IZVJEŠĆE O JAVNOJ RASPRAVI

III. IZMJENE I DOPUNE PROSTORNOG PLANA UREĐENJA OPĆINE KOTORIBA

1. granice istražnog prostora ugljikovodika „DR-02“ II FAZA u „shp“ formatu (dostava putem e-pošte)

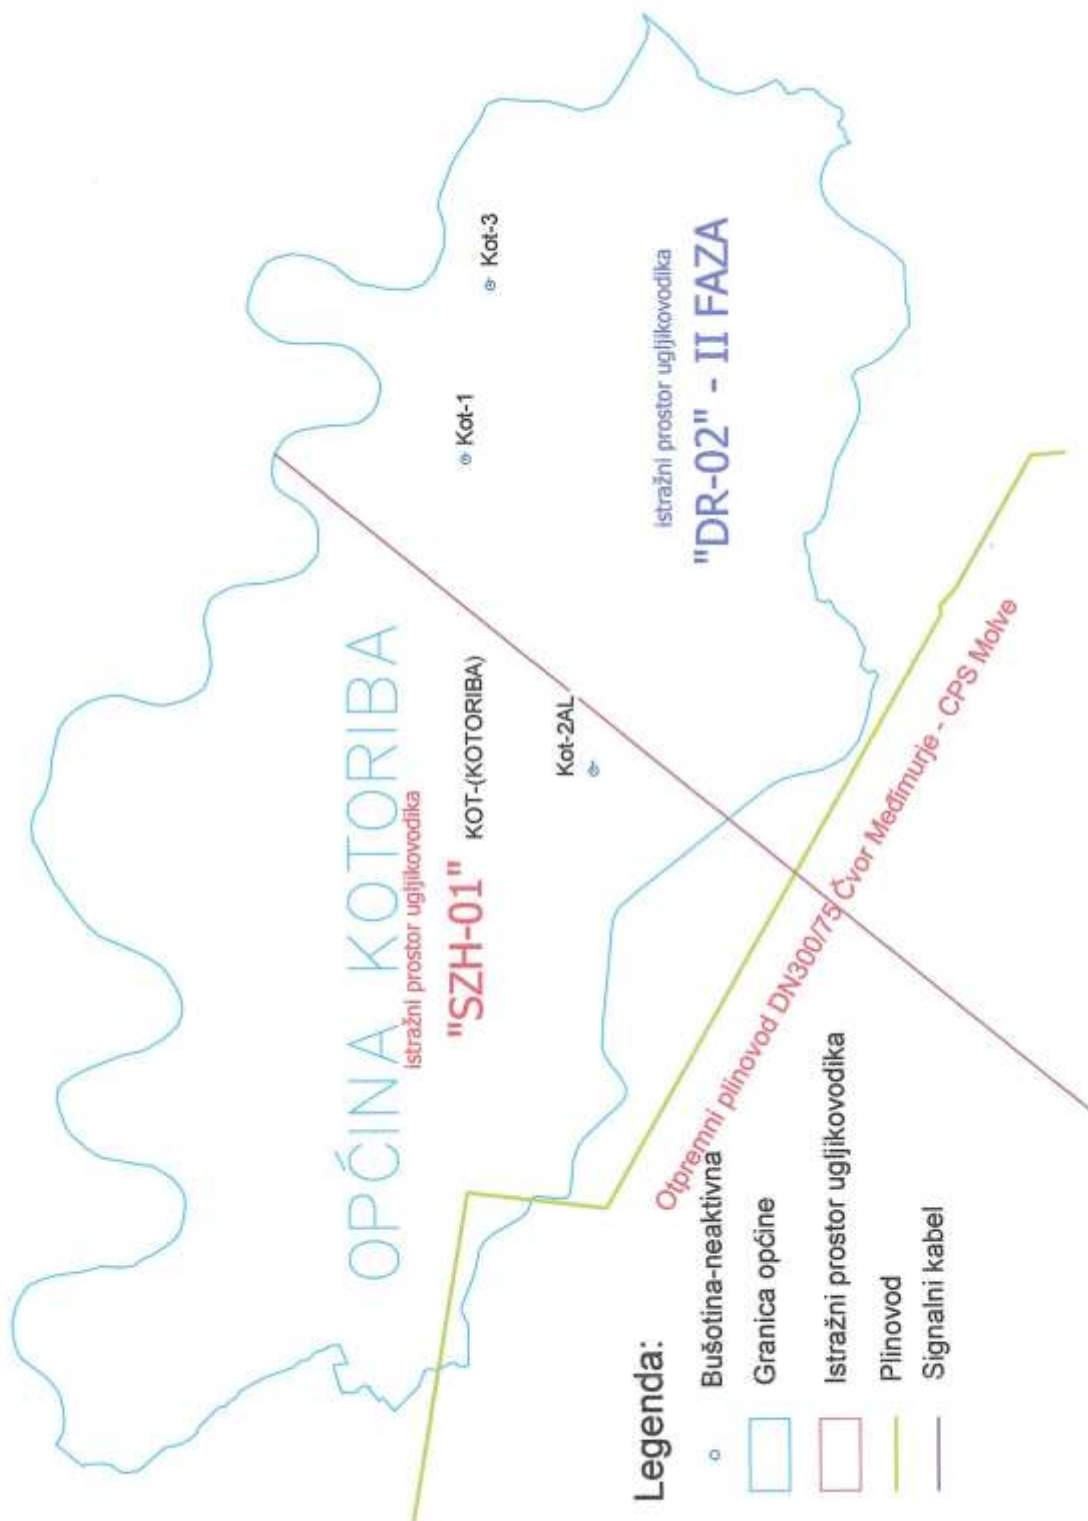
Imamo samo jednu malu izmjenu u odnosu na prethodno dostavljene podatke, a odnose se na granice istražnog prostora ugljikovodika „DR-02“. Ulaskom u drugu fazu istraživanja došlo je do smanjenja istražnog prostora te su granice istražnog prostora izmijenjene. Iz tog razloga dostavljamo Vama i izrađivaču plana putem elektroničke pošte granice istražnog prostora ugljikovodika „DR-02“ II FAZA u „shp“ formatu.

Nadamo se da ćete uvažiti našu primjedbu i provesti je u materijalima Konačnog prijedloga III. izmjena i dopuna Prostornog plana uređenja Općine Kotoriba.

7.	INA – industrija nafte d.d., Istraživanje i proizvodnja nafte i plina, Razrada polja KLASA: 350-01/20-01/08 URBROJ: 2109/9-2-21-77A Zaprimljeno: 26.02.2021.	Na temelju upita nositelja izrade Plana, zahtjev javnopravnog tijela zaprimljen u Općini 02.12.2020. Mišljenje prema članku 101. stavcima 1. i 5. Zakona o prostornom uređenju.	Prijedlog se usvaja.	Traži se manja korekcija linije IPU „DR-02“ prema dostavljenim podacima, radi izmjene akta o granicama IPU.

Prilog 1.: Grafički prikaz

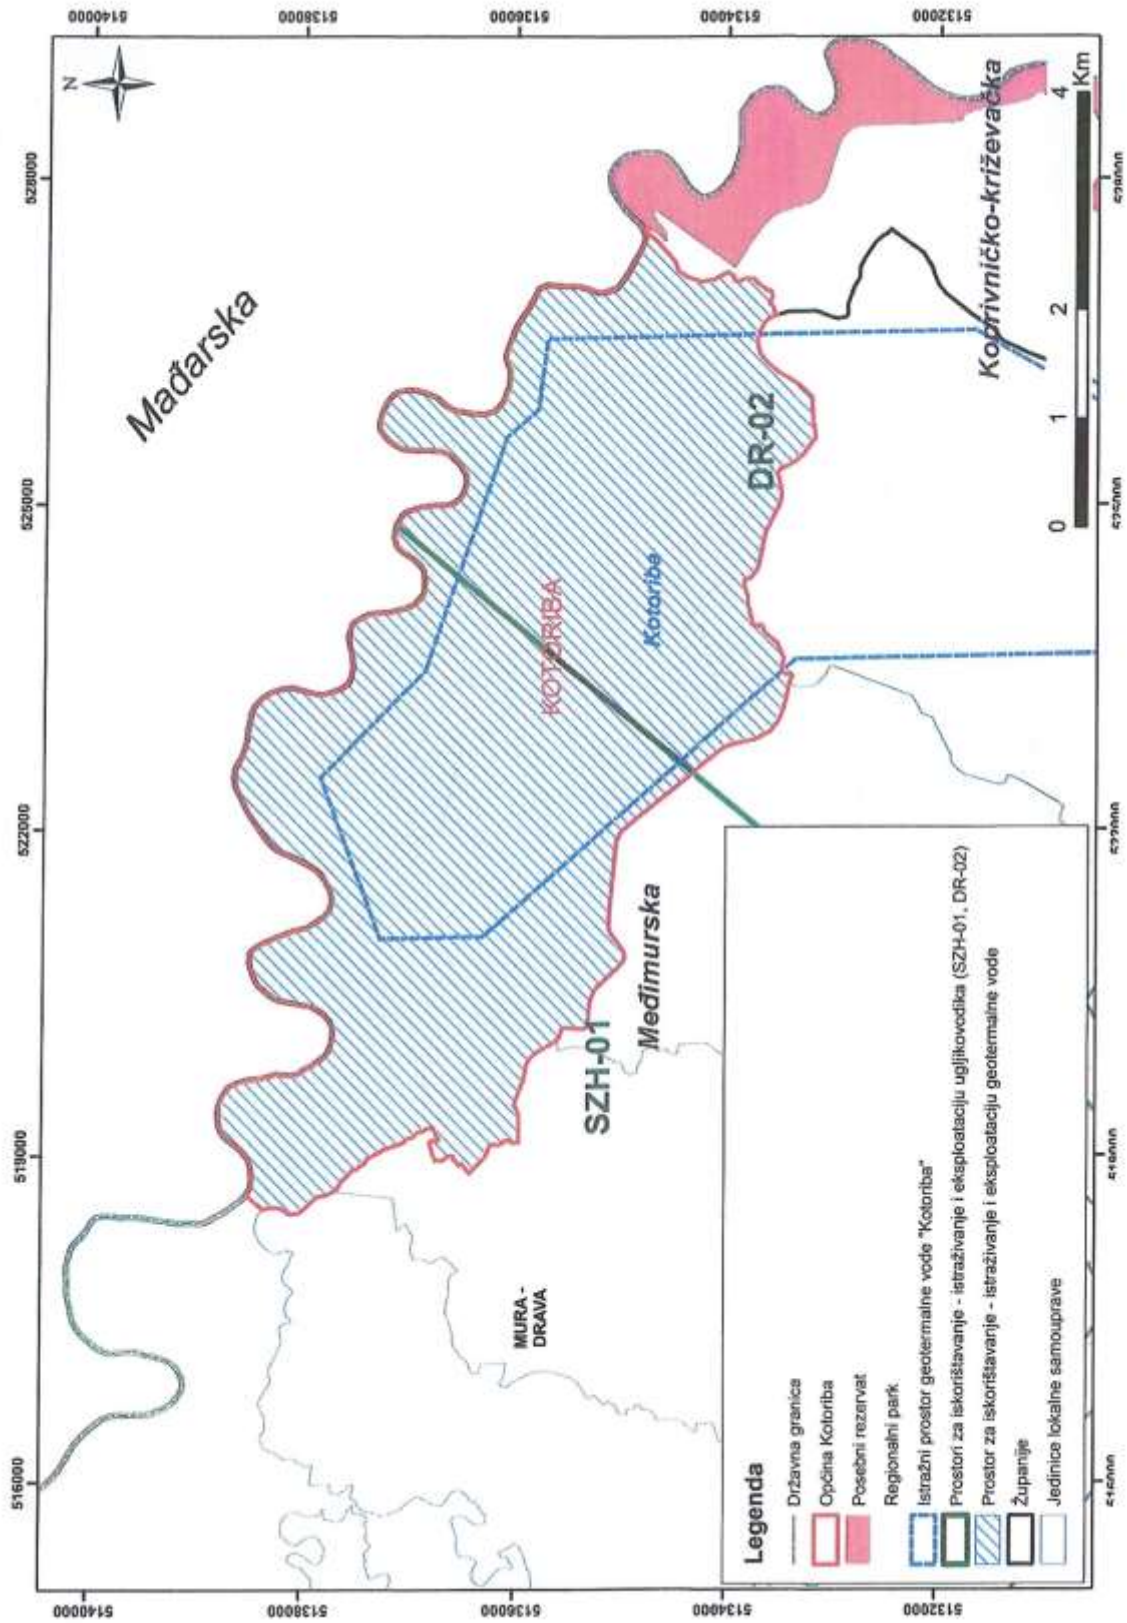
u sklopu javne rasprave o Prijedlogu III. Izmjenama i dopunama Prostornog plana uređenja Općine Kotoriba koja traje od 15. veljače do 1. ožujka 2021. godine, a u skladu s člankom 101. Zakon o prostornom uređenju dostavljamo Mišljenje koje se odnosi na prijedlog izmjena u člancima 8., 96. i 102. Odredaba za provođenje Plana.

(6) Sve aktivnosti koje se provode za potrebe istraživanja i eksploatacije ugljikovodika i geotermalne vode za energetske svrhe trebaju biti u skladu s Okvirnim planom i programom istraživanja i eksploatacije ugljikovodika na kopnu i Strateškom procjenom utjecaja na okoliš Okvirnog plana i programa istraživanja i eksploatacije ugljikovodika na kopnu.

(6) Sve aktivnosti koje se provode za potrebe istraživanja i eksploatacije ugljikovodika moraju biti u skladu s Okvirnim planom i programom istraživanja i eksploatacije ugljikovodika na kopnu za koji je provedena strateška procjena utjecaja na okoliš.

(6) Komercijalna geotermalna energana iz dubokih bušotina može se predvidjeti u slučaju da se istraživanjem ugljikovodika utvrdi dostatni geotermalni izvor, u kojem slučaju je izmjenom ovog Prostornog plana potrebno utvrditi izdvojeno građevinsko područje za smještaj takve energane i uvjeti za njenu gradnju.

(6) Kada se komercijalna geotermalna energana smješta uz duboku bušotinu kojom je utvrđen dostatni geotermalni izvor, u tom slučaju bez izmjene ovog Prostornog plana utvrđuje se izdvojeno građevinsko područje za smještaj takve energane.

9.2. Prijedlog se ne usvaja.	Predlaže se da se u Integralnom tekstu odredbi za provedbu Plana, u članku 8. stavku 1. točki 5. alineji 1. tekst: „istraživanje i eksploatacija mineralnih sirovina“ zamijeni s tekstom: „istraživanje i eksploatacija ugljikovodika“.	Predmetni članak nosi nazive građevina i površina državnog značaja egzaktno prema Uredbi o određivanju građevina, drugih zahvata u prostoru i površina državnog i područnog (regionalnog) značaja („Narodne novine“ broj 37/14 i 154/14)

9.3. Prijedlog se usvaja	Predlaže se djelomična korekcija teksta članka 96. stavak 6. Integralnog teksta odredbi za provedbu Plana, u na način da se utvrdi da za Okvirni plan i program istraživanja eksploatacije ugljikovodika na kopnu treba biti provedena strateška procjena utjecaja na okoliš

9.4. Prijedlog se ne usvaja.	Predlaže se ispravak članka 102. stavka 6. u Integralnom tekstu odredbi za provedbu Plana, na način da se u slučaju utvrđivanja dostatnog geotermalnog izvora građevinsko područje za gradnju geotermalne energane može utvrditi bez izmjene Prostornog plana.	Prijedlog je suprotan člancima 76. i 94. Zakona o prostornom uređenju („Narodne novine“ broj 153/13, 65/17, 114/18, 39/19, 98/19) Člankom 74. ZPU je određeno da se građevinska područja utvrđuju prostornim planovima uređenja gradova, odnosno općina, a člankom 94. ZPU je utvrđena obaveza provedbe javne rasprave o prijedlogu prostornog plana.
